Ministero dell'Ambiente e della Sicurezza Energetica

Commissione Tecnica di Verifica dell'Impatto Ambientale – VIA e VAS

Parere n. 654 del 09 gennaio 2023

Progetto:	<p><i>Verifica di Attuazione ex Art. 185 c. 6 e 7 del Dlgs 163/2006 Piano di Utilizzo delle Terre ai sensi del D.M. 161/2012</i></p> <p><i>S.S. 131 di "Carlo Felice" Adeguamento e messa in sicurezza della S.S. 131 Risoluzione dei nodi critici 2° stralcio dal km 108+300 al km 158+000 - Stralcio funzionale anticipatorio dello svincolo di Paulilatino</i></p> <p>IDVIP 6200</p>
Proponente:	<p><i>ANAS S.p.A.</i></p>

Figura 2 – Collegamento Interpodereale B Nord Est e A Sud Est con viabilità locale esistente

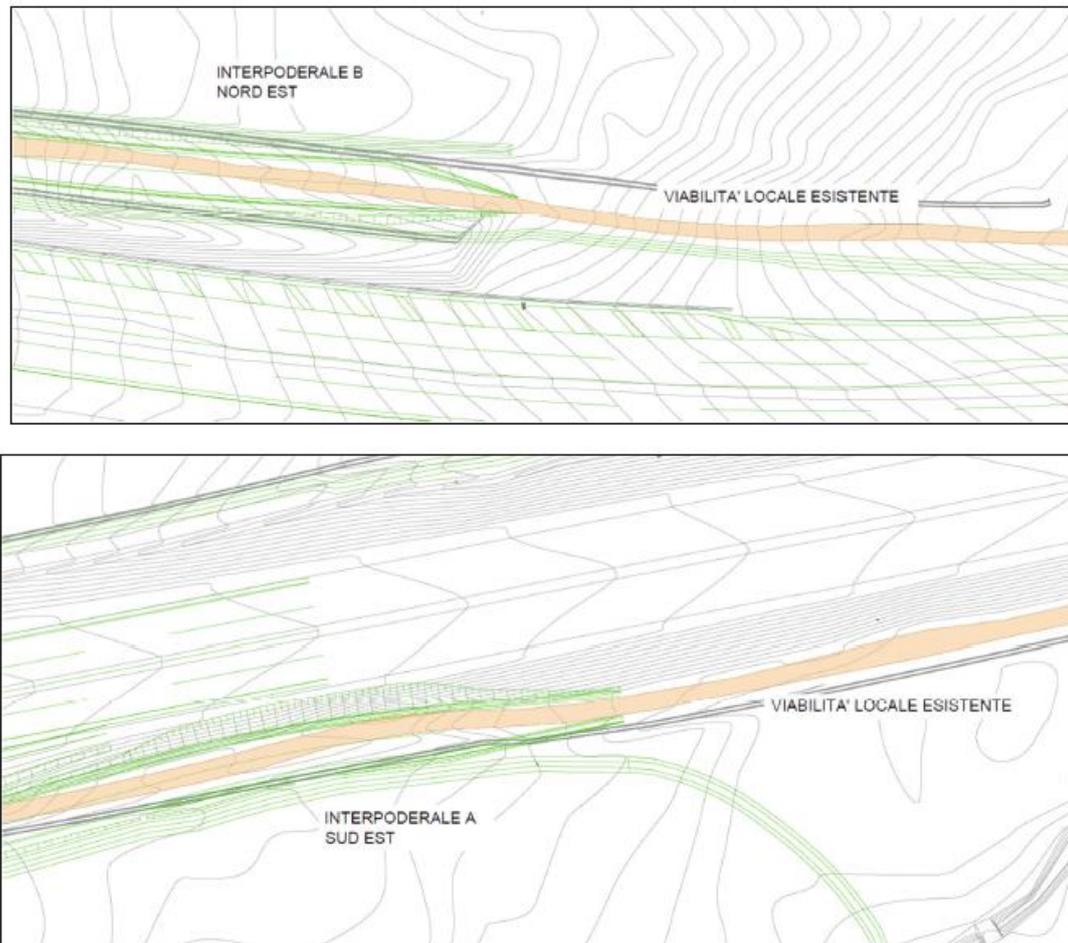
- rastremazione della dimensione trasversale delle viabilità interpoderali A e B nella loro parte terminale lato Sassari, al fine di garantire il perfetto collegamento geometrico con le viabilità locali ivi presenti, complanari alla S.S.131 ed in uso dai singoli proprietari privati e dai locali tecnici ferroviari. Detta minimale modifica è stata necessaria in quanto l'intervento S20, nel dettaglio le viabilità locali A e B, non è ricompreso all'interno dello stralcio funzionale;

Figura 3 – Prolungamento del fosso di raccolto in cls sino al recapito “Fiume 71900”

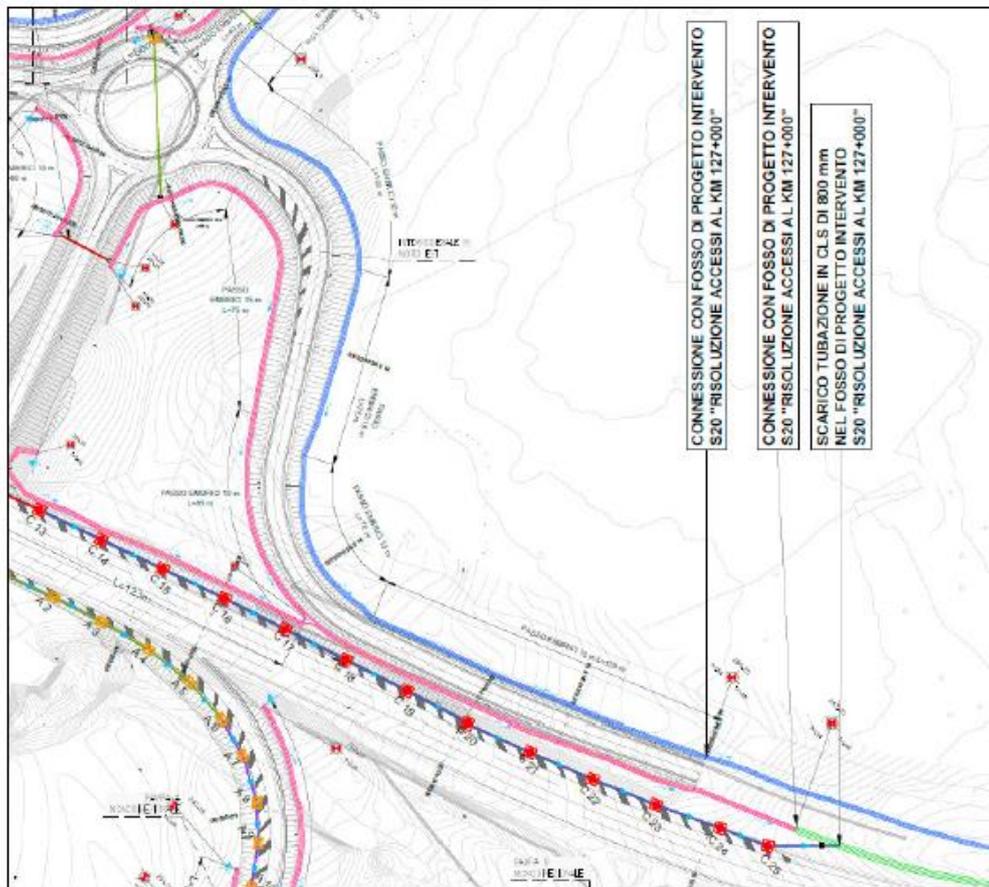
- prolungamento del fosso idraulico posto tra la S.S.131 e la viabilità interpodereale B nord est sino al recapito esistente denominato “fiume 71900”, al fine di garantire il corretto smaltimento delle acque di piattaforma. Detta modifica è dovuta al fatto che la continuità del fosso in questione era garantita dall’intervento S20, non ricompreso nello stralcio funzionale, pertanto si anticipa in questa fase la realizzazione del fosso in cls 75x75x75, già previsto nell’intervento S20.

Figura 10 – Ricettori e punti di monitoraggio ambientale

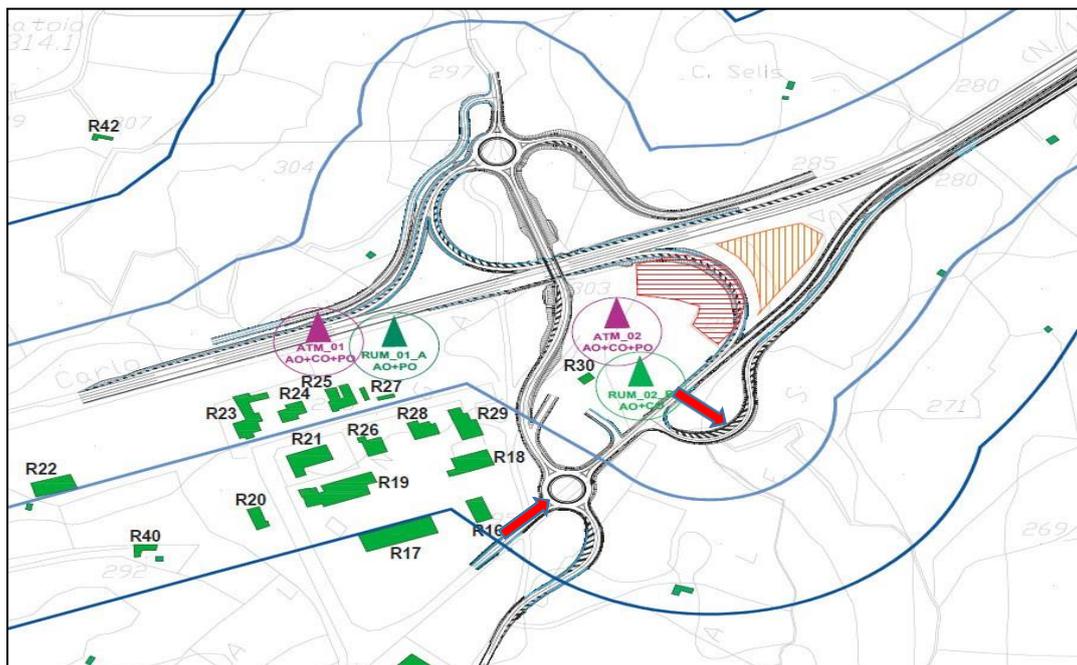
Le modifiche descritte allontanano la viabilità in progetto dai recettori già identificati negli studi sviluppati nella precedente fase progettuale; detti recettori, presenti nell'area interessata dall'intervento, prevalentemente di tipo industriale/commerciale, non hanno subito modifiche rispetto all'epoca di redazione del PD e del SIA, con effetti migliorativi dell'opera nei confronti dei ricettori ad uso residenziale R25-R30, in quanto, il nuovo layout garantisce un allontanamento dai ricettori medesimi (vedi Figura 10).

Figura 12 – Localizzazione intervento rispetto al Rete Natura 2000

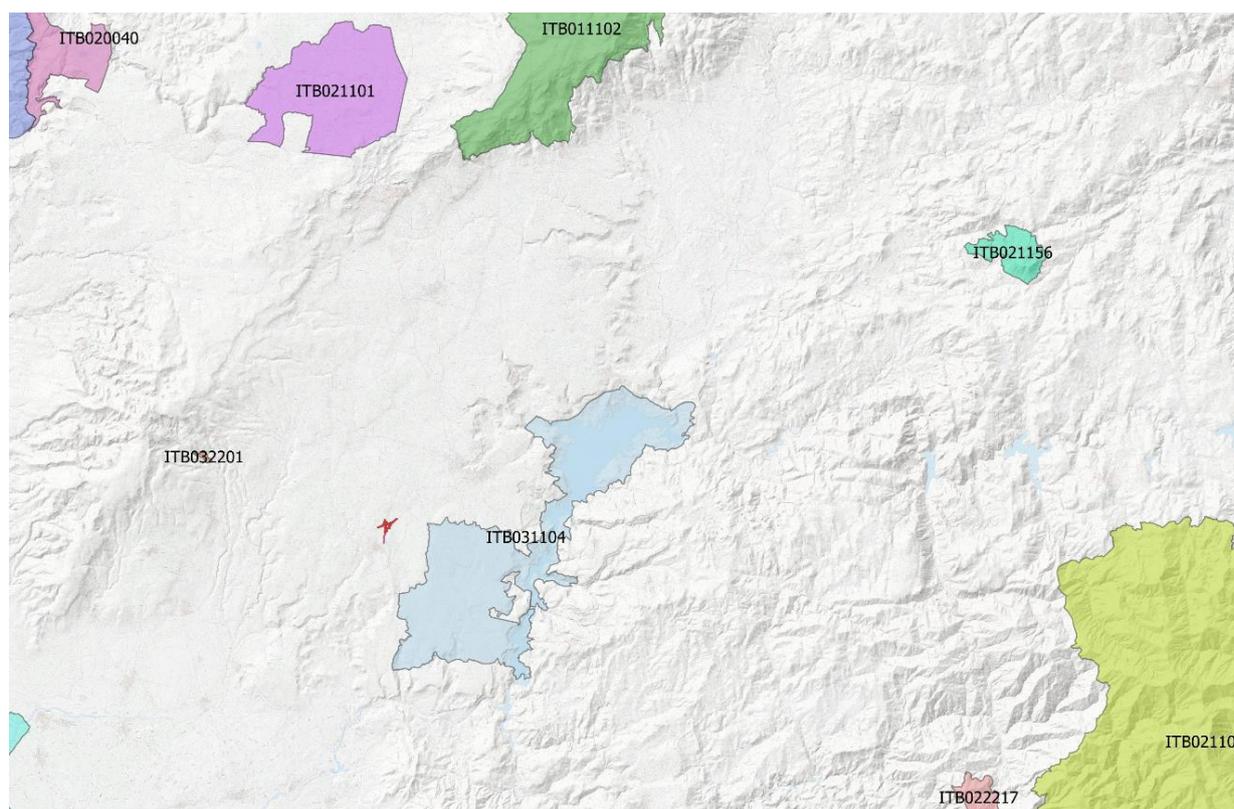
Nella tabella che segue sono riportati i siti individuati in area vasta (vedi Figura 12)

Alla luce delle distanze di cui sopra, la valutazione di I livello è stata approfondita per il sito cod. **ITB031104** - Media Valle del Tirso e Altopiano di Abbasanta - Rio Siddu che si trova a circa 2.8 km dall'intervento.
